**PRÉFET  
DES DEUX-SÈVRES**

Par courriel en date du 3 octobre 2025, vous m'avez transmis le projet de révision allégée n°2 du plan local d'urbanisme intercommunal (PLUi) de la communauté d'agglomération du bocage bressuirais.

Le dossier de révision allégée a pour objet de modifier le PLUi afin d'intégrer l'évolution du maillage d'hébergements touristiques sur le territoire.

*- Concernant le STECAL du Moulin du Guy à Montravers*

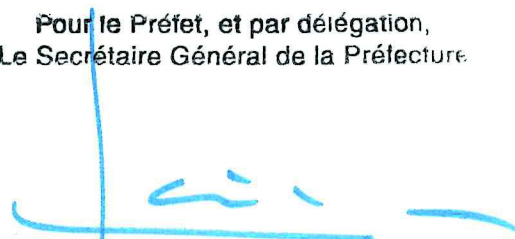
Un STECAL NLc2 est prévu sur le secteur du Moulin du Guy, à Montravers afin de permettre l'implantation d'habitations légères de loisirs (HLL). Or, ce secteur se trouve dans la zone inondable de la crue centennale de la Sèvre Nantaise définie par le bureau d'études Suez Consulting et portée à la connaissance de votre collectivité en mars 2025. Contrairement à ce qui est mentionné dans le dossier, la zone NLc2 se situe dans une zone d'aléa inondation de niveau fort à très fort. Le niveau d'eau en crue centennale serait d'environ 1,50 mètre par rapport au terrain naturel.

Par conséquent, conformément aux éléments et aux principes forts de prévention des risques à respecter, portés à votre connaissance en mars 2025, les nouvelles constructions, de surcroît prévoyant des locaux à sommeil et les hébergements, ne peuvent pas être autorisées dans une telle zone à risque fort à très fort. Il s'agit, d'une part, de ne pas exposer les occupants à un danger important, et d'autre part, de préserver la capacité du champ d'expansion des crues et du libre écoulement des eaux. La création du secteur NLc2 n'est donc pas souhaitable.
